Analyse der Ergebnisse des EU- Stresstest der Kernkraftwerke Fes- senheim und Beznau

Teil 1: Fessenheim

Darmstadt, 11.10.2012

**Ministeriums für Umwelt, Klima und Energie-
wirtschaft Baden-Württemberg**

Abb. 5.4: Darstellung der Sicherheitsreserven der Anlage Fessenheim in Hinblick auf verschiedene in Betracht zu ziehende Überflutungsszenarien nach (EDF 2011).

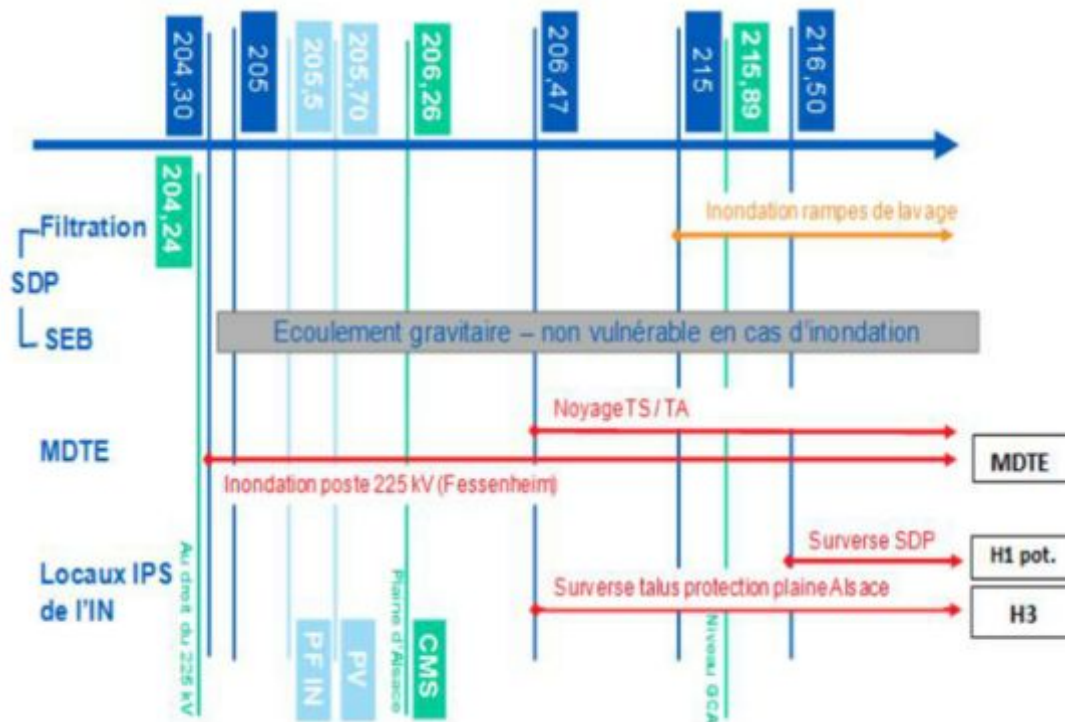
Die vom Betreiber der Anlage Fessenheim für die verschiedenen auslegungsgemäß zu analysierenden Überflutungsereignisse ausgewiesenen Reserven liegen zwischen 0,06 und 0,41 m. Die Signifikanz dieser Reserven kann auf probabilistischer Basis nicht bewertet werden, da keine Angaben zu den für einen derartigen zusätzlichen Wasseranfall notwendigen Abflussmengen und den damit verbundenen Überschreitungswahrscheinlichkeiten vorliegen. Gegenüber den für deutsche Anlagen ausgewiesenen Schutzhöhen sind die für die Anlage Fessenheim ausgewiesenen Reserven jedoch als eher gering einzustufen.
